VARAŽDINSKA ŽUPANIJA
Grad Ludbreg

VI. IZMJENE I DOPUNE
**URBANISTIČKOG PLANA UREĐENJA
LUDBREG**

IZVJEŠĆE O JAVNOJ RASPRAVI

SKICA IZMERE
Mjesta: 1:500
Datum: 04.08.2022

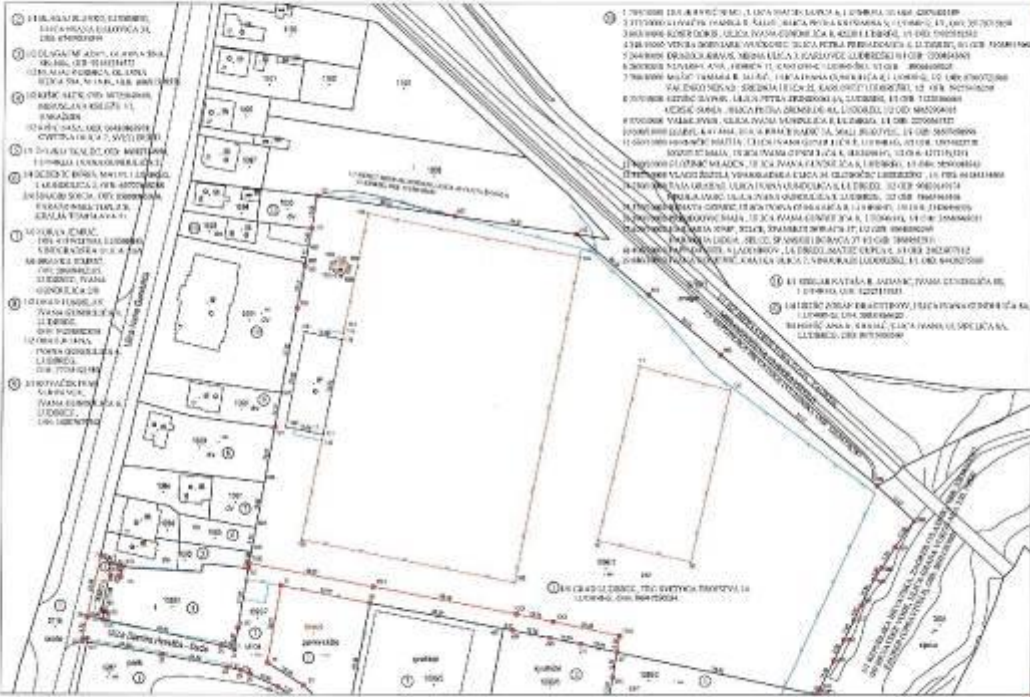
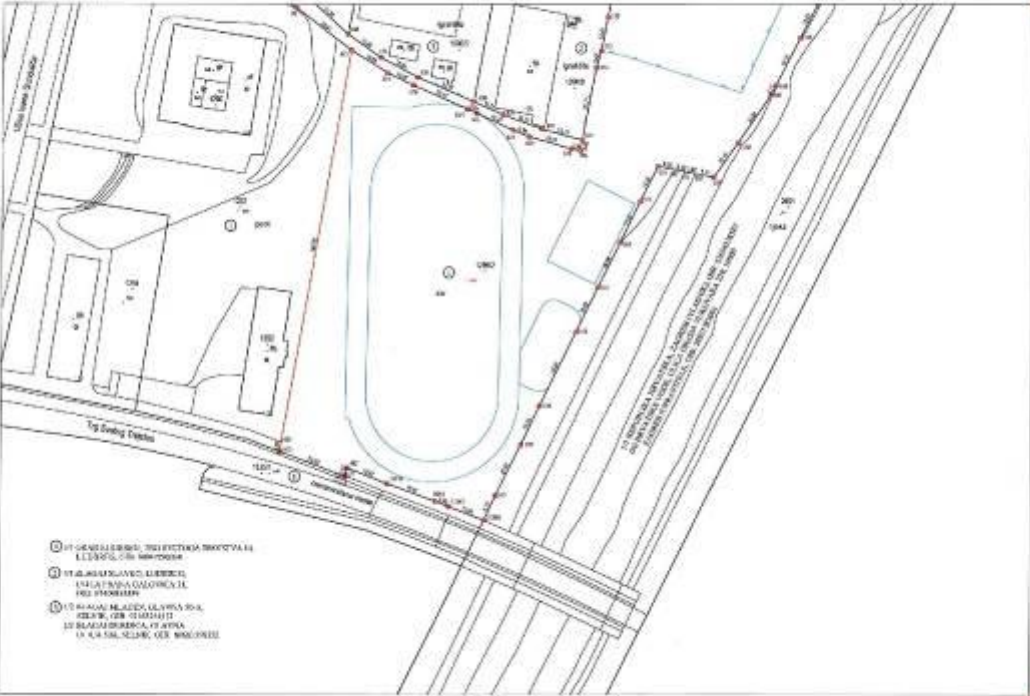
2.	<p>Kristina Mirčetić Petrin KLASA: 350-02/21-01/04 URBROJ: 15-22-47 23.03.2022.</p>	<p>Sukladno primjedbama na izlaganju UPU-a Grada Ludbrega, u privitku šaljem skicu izmjere i kopiju plana sa ucrtanom novom prometnicom na području „Podravine” prema parcelacijskom elaboratu.</p> <p>S obzirom da će nakon provedbe elaborata u KT i ZK biti takve čestice, trebalo bi tako i prikazati stanje u ovim izmjenama UPU-a i na kartografskim prikazima 1. Korištenje i namjena površina i 2.1. Prometna i ulična mreža. Trebalo bi pomaknuti i granicu površine javne i društvene namjene (D) tako da se poveća površina sportsko-rekreacijske namjene (R) i to prema novoj čestici 1286/2 kako je prikazano na priloženoj kopiji plana. Na tom dijelu je izgrađena atletska staza te je sve sportsko rekreacijske namjene.</p>	<p>PRIHVACA SE. Navedeno je korigirano na kartografskim prikazima 1. Korištenje i namjena površina i 2.1. Prometna i ulična mreža.</p>

Sukladno primjedbama na izlaganju UPU-a Grada Ludbrega, u prilogu šaljem skicu izmjere i kopiju plana sa ucrtanom novom prometnicom na području „Podravine“ prema parcelacijskom elaboratu. S obzirom da će nakon provedbe elaborata u KT i ZK biti takve čestice, trebalo tako i prikazati stanje u ovim izmjenama UPU-a i na kartografskim prikazima 1. Korištenje i namjena površina i 2.1. Prometna i ulična mreža. Trebalo pomaknuti i granicu površine javne i društvene namjene (D) tako da se poveća površina sportsko-rekreacijske namjene (R) i to prema novoj čestici 1286/2 kako je prikazano na priloženoj kopiji plana. Na tom dijelu je izgrađena atletska staza te je sve sportsko rekreacijske namjene.
